**AVIS RELATIF À LA PROTECTION
CONTRE LES EVENTUELS EFFETS NOCIFS ET NUISANCES
PROVOQUÉS PAR LES RAYONNEMENTS NON IONISANTS
GÉNÉRÉS PAR DES ANTENNES ÉMETTRICES STATIONNAIRES**

Commune : CHARLEROI - Exploitant : ORANGE

Référence exploitant : 701C1_1 & 30316C1_1 & 40316C1_1 & 50316C1_1

Rapport n° 1897 / 2025

Figure 2 : Vue en plan des installations d'antennes dans un rayon de 300 mètres autour de l'installation faisant l'objet de la demande d'avis

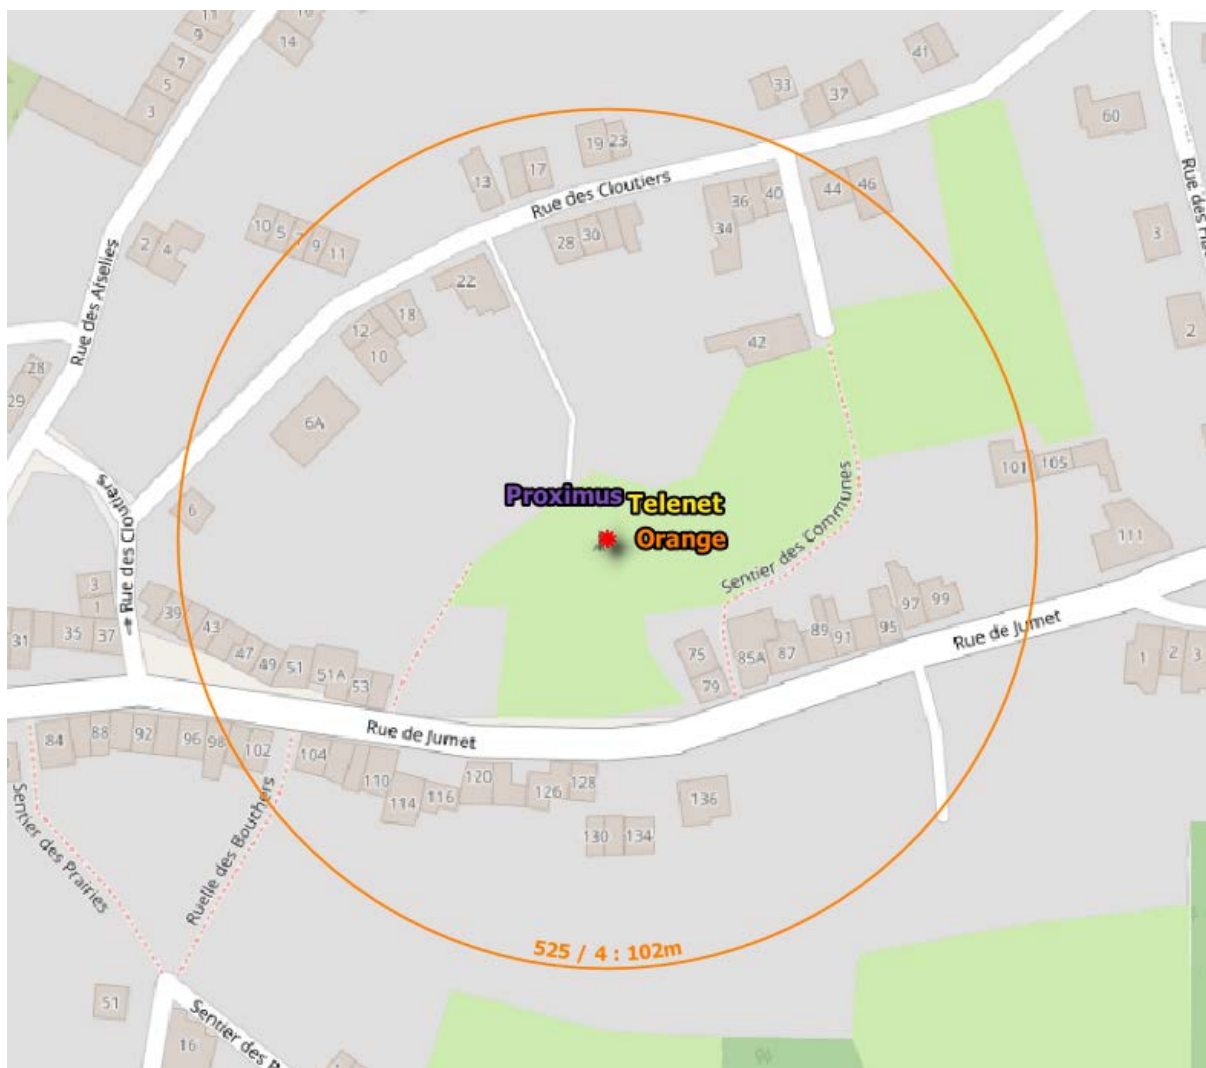
- il y a au plus 4 installations d'antennes émettrices stationnaires présentes dans la zone d'évaluation de 300 mètres de rayon représentée dans la figure 2, y inclus l'installation référencée dans le paragraphe 2 : la limite cumulative définie à l'article 4, §2 du décret est nécessairement respectée dans les lieux de séjour à l'intérieur de la zone d'évaluation de 300 mètres de rayon ;

- b) il y a exactement 5 installations d'antennes émettrices stationnaires présentes dans la zone d'évaluation de 300 mètres de rayon représentée dans la figure 2, y inclus l'installation référencée dans le paragraphe 2 et il existe, pour 3 ou 4 de ces installations, un avis attestant le respect de la limite abrogée de 3 V/m : la limite cumulative définie à l'article 4, §2 du décret est nécessairement respectée dans les lieux de séjour à l'intérieur de la zone d'évaluation de 300 mètres de rayon ;

- c) dans tous les autres cas, il a été vérifié que la limite cumulative définie à l'article 4, §2 du décret n'est pas dépassée dans les lieux de séjour sur base du nombre d'installations localisées dans la zone d'évaluation de 300 mètres de rayon représentée dans la figure 2, de leur localisation ainsi que des données inscrites dans la figure 1 et au paragraphe 4 du présent avis et dans les avis attestant le respect de la limite par installation ou de la limite abrogée de 3 V/m relatifs aux autres installations reprises dans la figure 2.

Compte tenu des considérations ci-dessus, il apparaît que l'intensité du rayonnement électromagnétique généré, dans les lieux de séjour situés dans un rayon de 300 mètres autour de l'installation référencée dans le paragraphe 2, par l'ensemble des antennes émettrices stationnaires de l'ensemble des exploitants du même site d'antennes émettrices stationnaires respecte la limite fixée à l'article 4, § 2 du décret.
